# Projeto de Reequipamento do Parque Eólico de Pinheiro

Projeto de Execução  
Estudo de Impacte Ambiental

**Volume 5 – ADENDA AO EIA**

**Figura 1 - Localização das PH's 1 e 2 com a correta orientação.**

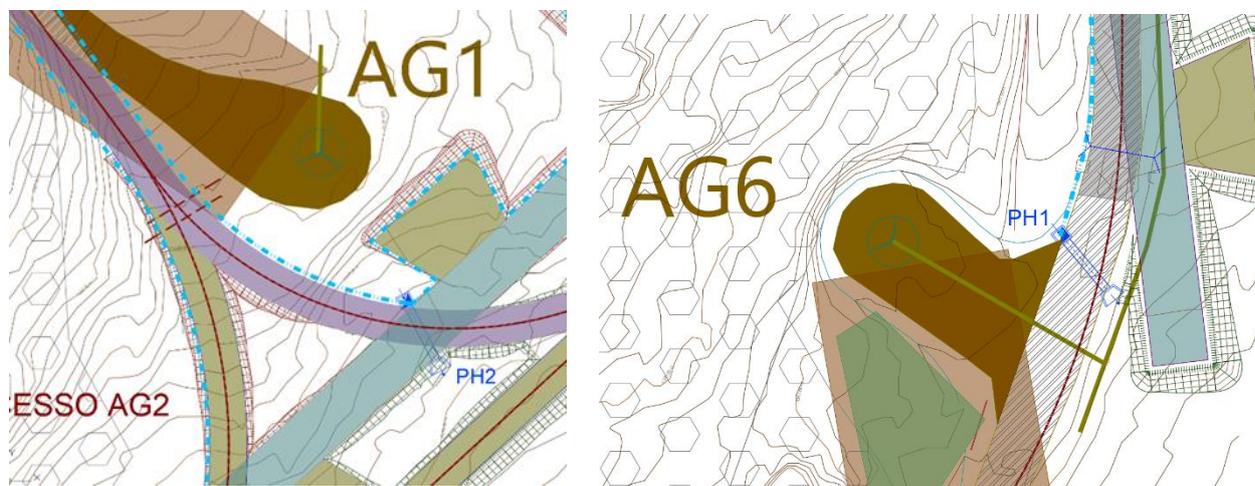
**Questão 6.3 “Deve ser revisto o desenho das passagens hidráulicas a executar, uma vez que estas não devem exceder a os 5 metros, correspondente à largura dos acessos.”**

De acordo com o projetista civil, as duas passagens hidráulicas novas, que estão identificadas em projeto e conforme referido na memória descritiva, apresentam extensão útil de tubo de 8 m pelos seguintes fundamentos técnicos:

1. apresentam viés de 150 grados, ou seja, não são ortogonais à via (acesso);
2. a largura útil do acesso tem 5m, o que terá de acrescentar a concordância de aterro, mais os taludes de cada lado.

No ponto 1, as PH's nova terão de ter viés de 150 grad, em vez de 100 grad, devido às características morfológicas do terreno e direção da linha de água. Ou seja, a PH segue favoravelmente a continuidade e direção da linha de água, sem existir desvio. Isto implica mais extensão comparado com a situação ortogonal. Conforme se pode observar nas figuras em baixo, as PH's estão orientadas segundo o correto escoamento natural das águas, sem implicar desvios e sem interferir com os restantes taludes.
